wir freuen uns, Ihnen die neuesten Produktinformationen von Sunparadise zu übermitteln. Dieses Update umfasst Änderungen in unserem Produktpool, Systemverbesserungen als auch Hardware-Optimierungen, die Ihnen mehr Flexibilität bei den Spezifikationen und eine höhere Zuverlässigkeit im Einsatz bieten.

## FI42 Faltwand – Einseitiges Ausgleichsprofil

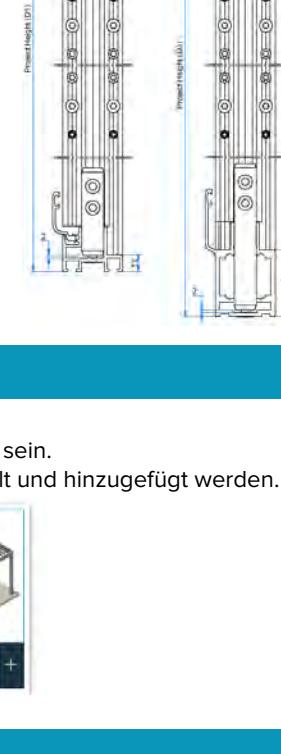
Der FI42-Rahmen wurde auf eine vollständig verschraubte Konstruktion umgestellt. Das Design umfasst jetzt ein einseitiges Ausgleichsprofil, das den Montagekomfort erhöht und die Installationszeit auf der Baustelle reduziert.

Diese neue Ausführung ist ab sofort Standard.
